臺南市政府 函

主旨：檢送本府101年12月3日召開「臺南市政府建造執照及雜項執照簽證項目抽查復核小組」101年度第一次復核會議會議紀錄，請查照。

「臺南市政府建造執照及雜項執照簽證項目抽查復核小組」
101 年度第一次會議紀錄

提案一附件 a

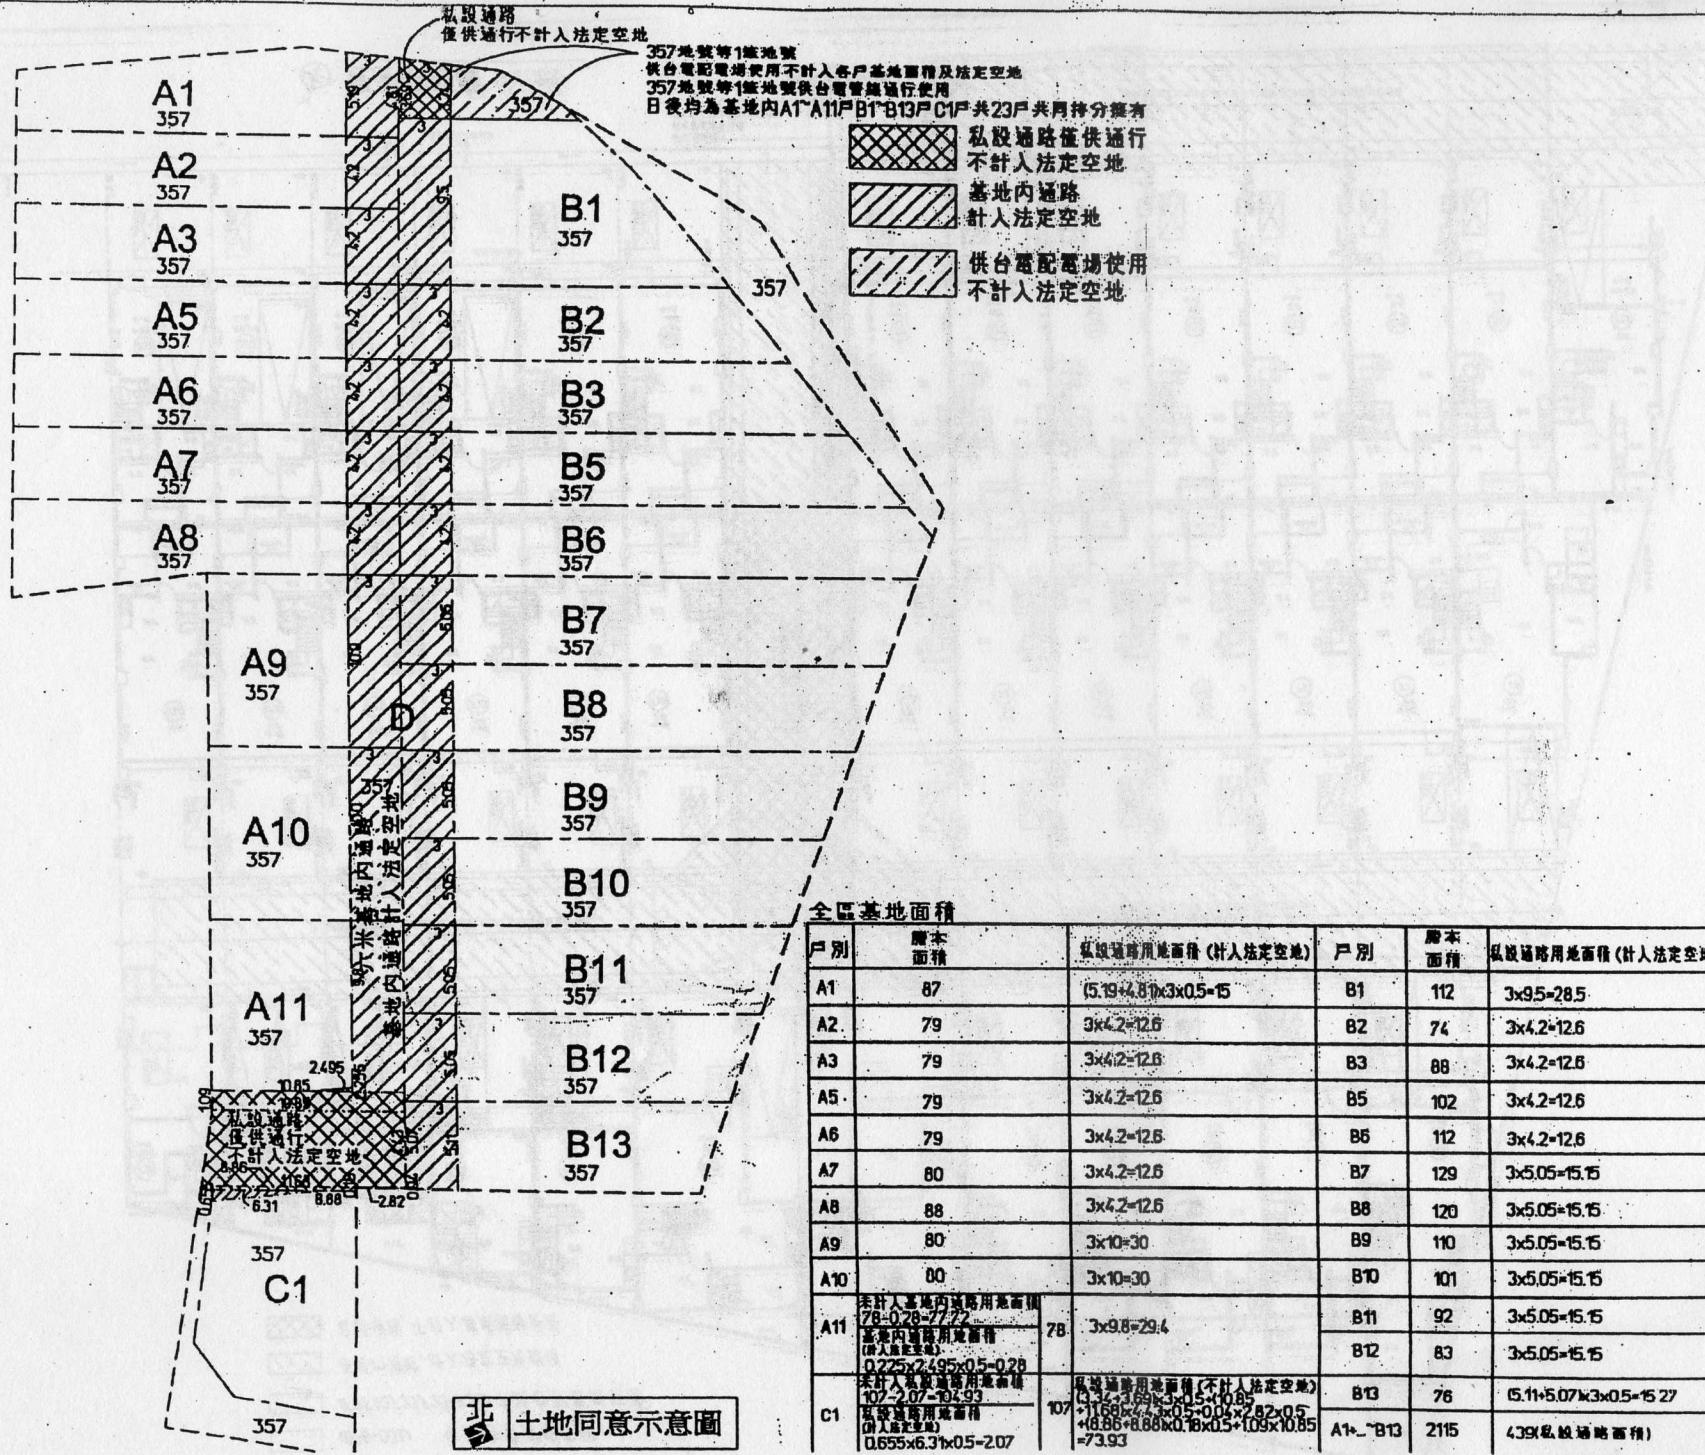
- (一) 本案A11、C1戶之間部分作為私設通路不計入法定空地（雙斜線處）；部分作為基地內通路計入法定空地（單斜線），其A11戶南側面對基地內通路（計入法定空地）是否可開窗？及C1戶北側面對基地內通路（計入法定空地）是否可開窗？倘本案A11、C1戶面對基地內通路（計入法定空地）可開窗，則無須將面前之基地內通路改作為私設通路（不計入法定空地），故與前項說明決議二之內容不符。
- (二) 另A1戶東側部分作為基地內通路（計入法定空地）及部分作為私設通路（不計入法定空地），其基地內通路及私設通路之寬度是否須依建築技術規則建築設計施工編第163、2條規定各別檢討之？或其A1戶東側通路可將基地內通路及私設通路合併檢討寬度？故與上揭決議一之內容不符，或有相關適用之法令？

決議：併案分照申請之建築基地，如未臨接建築線得以「基地內通路(得計入法定空地)」或「私設通路(不計入法定空地)」連接建築線據以申請建築。本案前揭通路如同時併存基地內通路及私設通路時，核與 101 年 9 月 28 日建築執照建築法令複核小組第 12 次會議紀錄中提案四決議意旨不符；為避免連接通路屬性之認定執行爭議，說明三、四案例之通路配置設計方式難謂其為妥適。

提案一附件 b

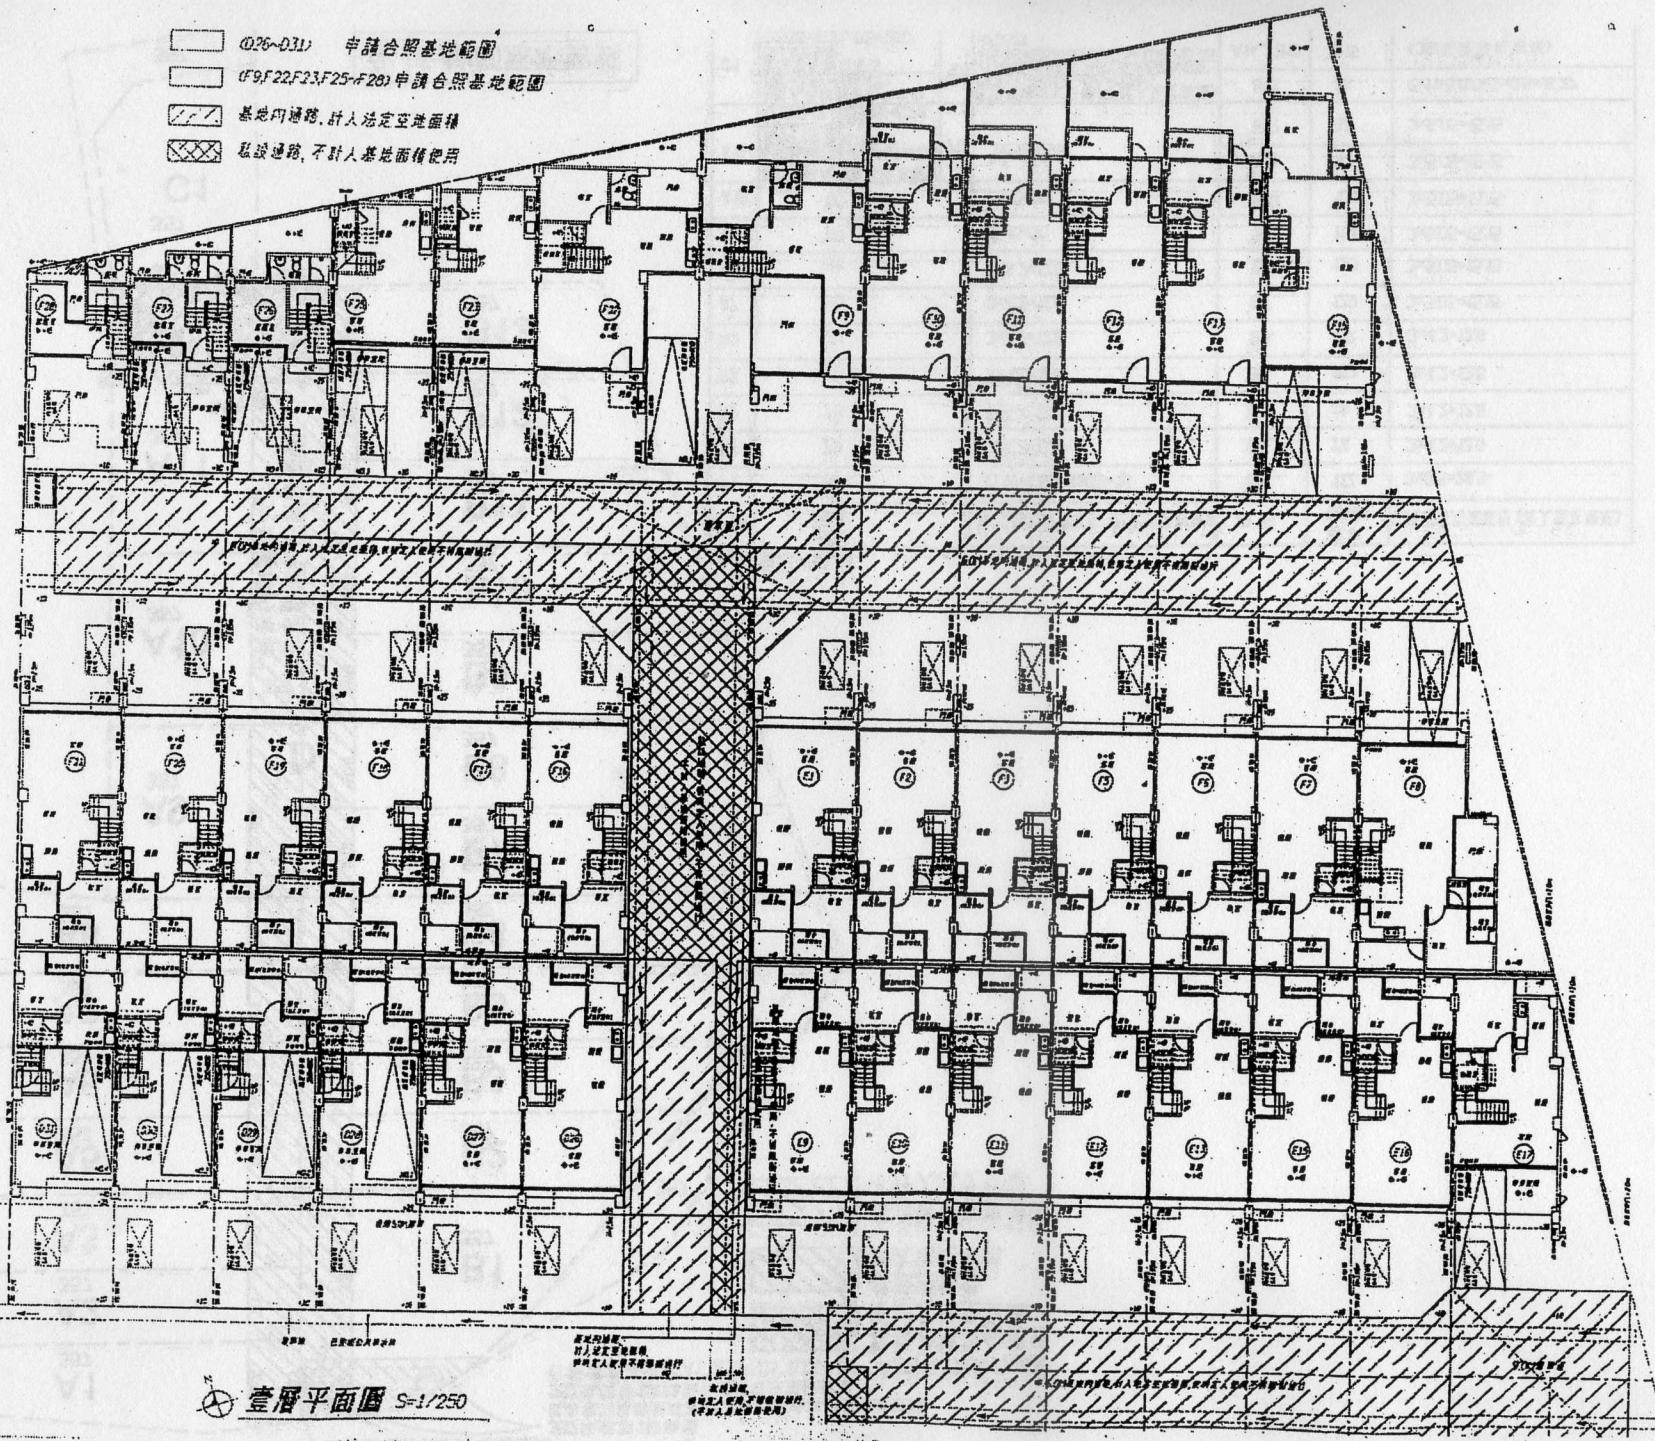
- (一) 本案D26、E9戶之間部分私設通路不計入法定空地（雙斜線處）、部分作為基地內通路計入法定空地（單斜線），其基地內通路及私設通路之寬度須依建築技術規則建築設計施工編第163、2條規定各別檢討之？或可將基地內通路及私設通路合併檢討寬度？故與上揭決議一之內容不符，或有相關適用之法令？
- (二) 另D26戶東側、E9戶西側面臨基地內通路（計入法定空地）是否可開窗？倘本案D26、E9戶面對基地內通路（計入法定空地）可開窗，則無須將面前之基地內通路改作為私設通路（不計入法定空地），故與上揭決議二之內容不符。

提案二附件

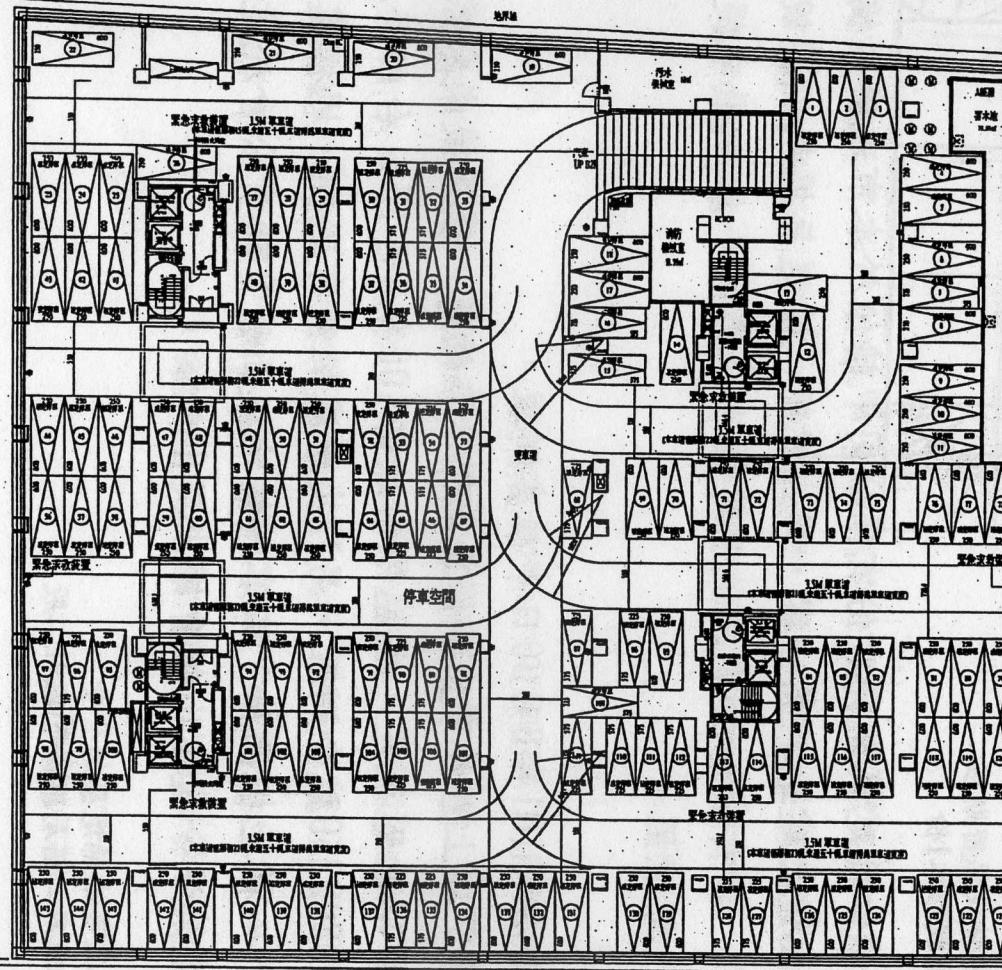
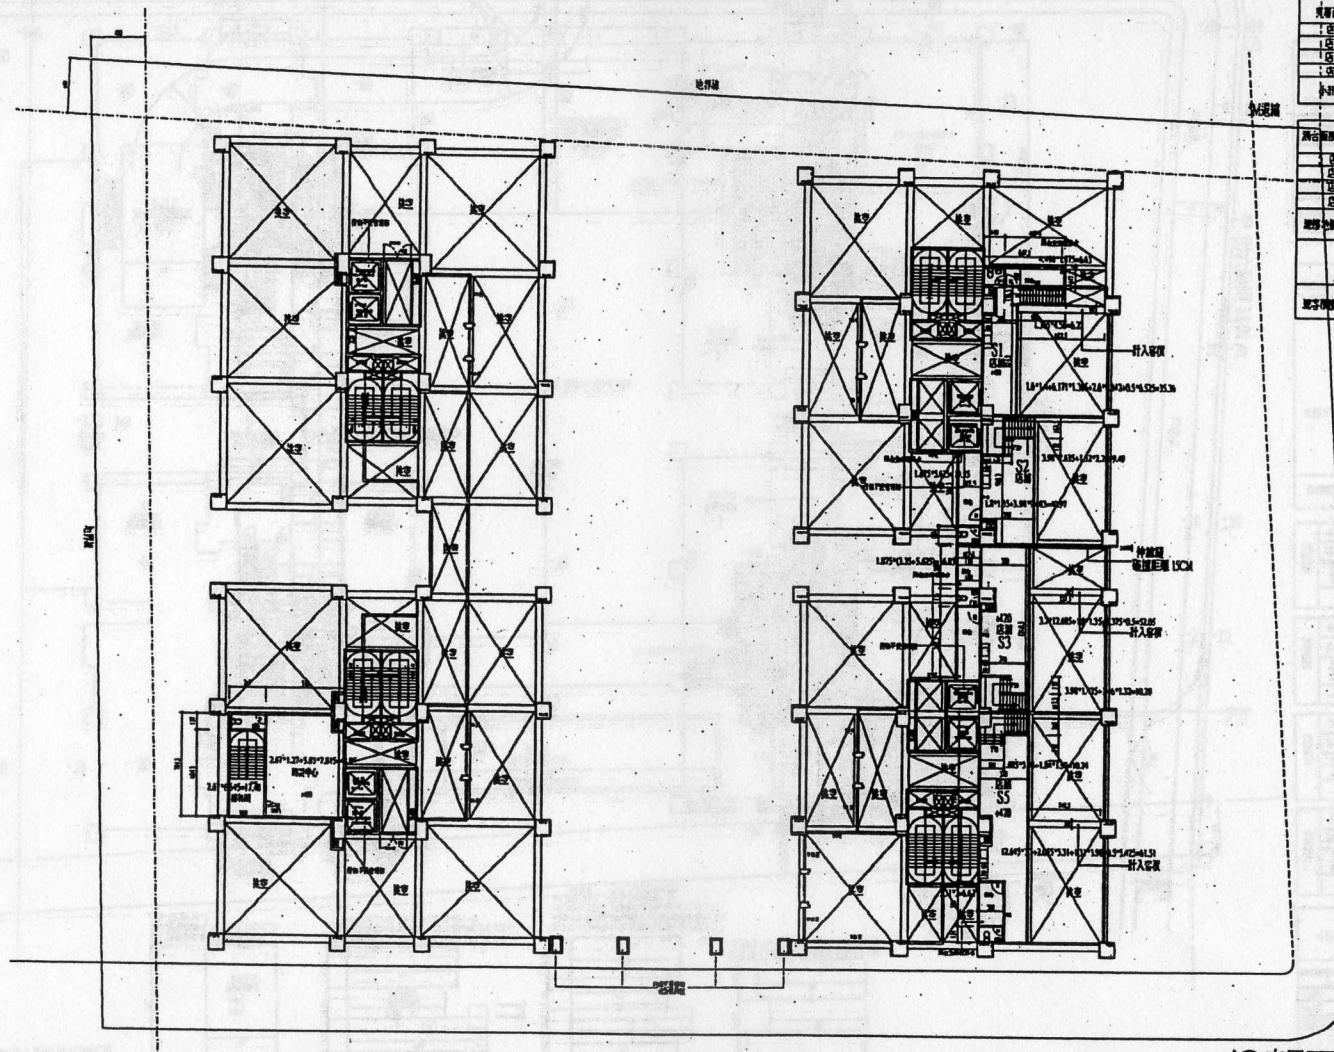
- 一、依台南市政府工務局 101 年 10 月 15 日南市工管二字第 1010860537 函(詳提案二附件)規定辦理。
- 二、本案 3F 以上室外突出物修正前標示為雨遮，修正後尚未標示，是否以雨遮認定，並應依內政部 100 年 4 月 15 日台內營字第 1000802259 號令辦理？
- 三、1F 夾層處挑空有樑，過樑處是否須計入樓地板面積？或容積樓地板面積？

決議：本案請設計單位提供相關詳細剖面與平面圖說，並補敘過樑描述後再續商。

提案三附件

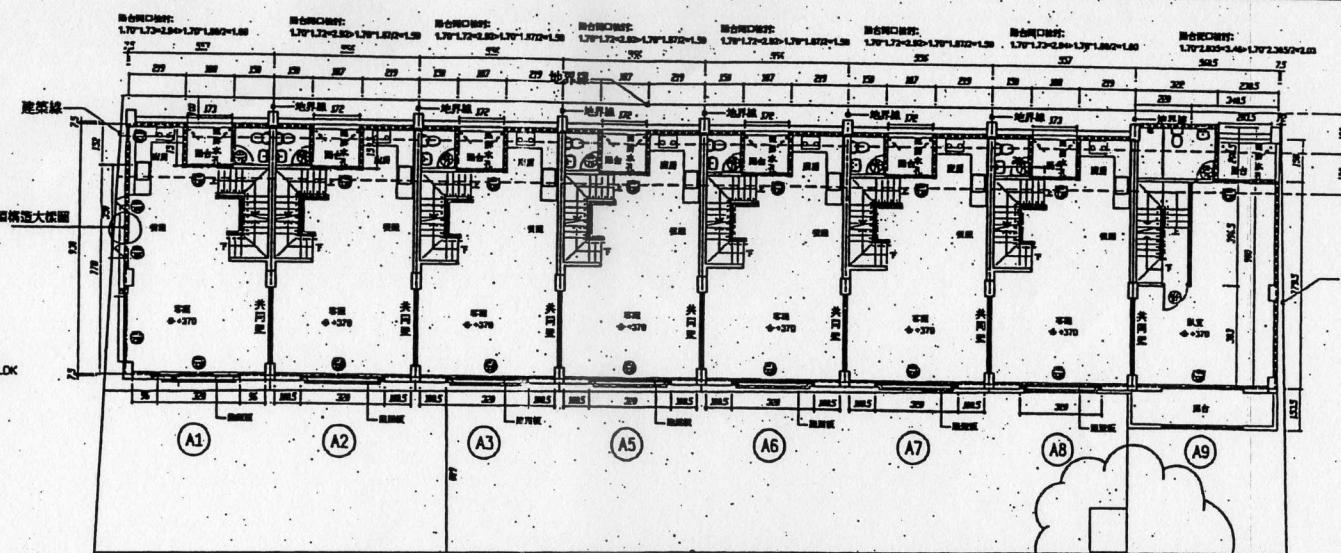
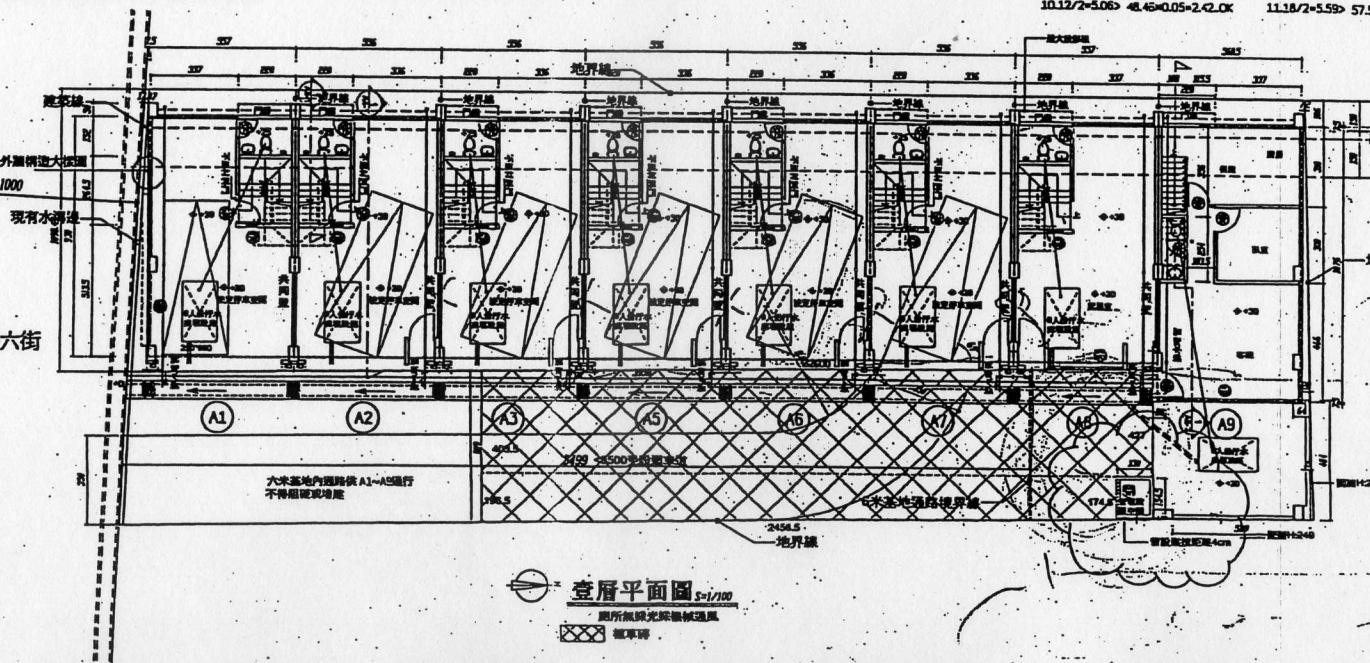
- 一、依台南市政府工務局 101 年 10 月 17 日南市工管二字第 1010865442 函(詳提案三附件)規定辦理。
- 二、依建築技術規則建築設計施工編(以下簡稱本編)第 163 條第 3 項之規定：「…第一項基地內通路之長度，自建築線起算計量至建築物最遠一處之出入口或共同出入口。」，本案 A1~A9 戶建築物共照申請，其基地內通路僅至 A8 戶面前，尚無連接至 A9 戶，是否符合上揭規定？或得依台北市政府工務局第 6830 號案例之處理原則辦理？
- 三、另本案停車空間僅設置 6 輛，僅配置於 A1~A3、A5~A7 戶，各戶尚未配置一輛停車位且各戶均已分戶牆分隔，是否符合建築技術規則建築設計施工編第 59 條之 1 第 1 項第 1 款之規定停車空間集中留設？

一、合照申請之基地內通路，最遠一戶樓梯口正對該基地內通路，其通路長度留設依臺北市政府工務局第 6830 號案例之處理原則辦理：

- (1) 建築物其最遠一戶共同出入口(樓梯口)位於基地內通路底端時，如樓梯間未突出(或突出小於 4.5 公尺)該基地內通路底端界線，准留設至該棟建築物外牆面起 4.5 公尺之位置。
- (2) 如樓梯間突出建築物外牆面 4.5 公尺以上者，依該樓梯口外牆緣為基地內通路底端界線。

三、依據內政部營建署 95.06.29 營署建管字第 0952910289 號函釋示，本案為連棟式建築物，且各棟法定停車空間以上各層至天際垂直區劃為同一權利主體所有，其法定停車空間之設置得配合各棟之使用以分間牆區劃，爰得不受本編第 59 條之 1 第三款「集中留設」之限制。
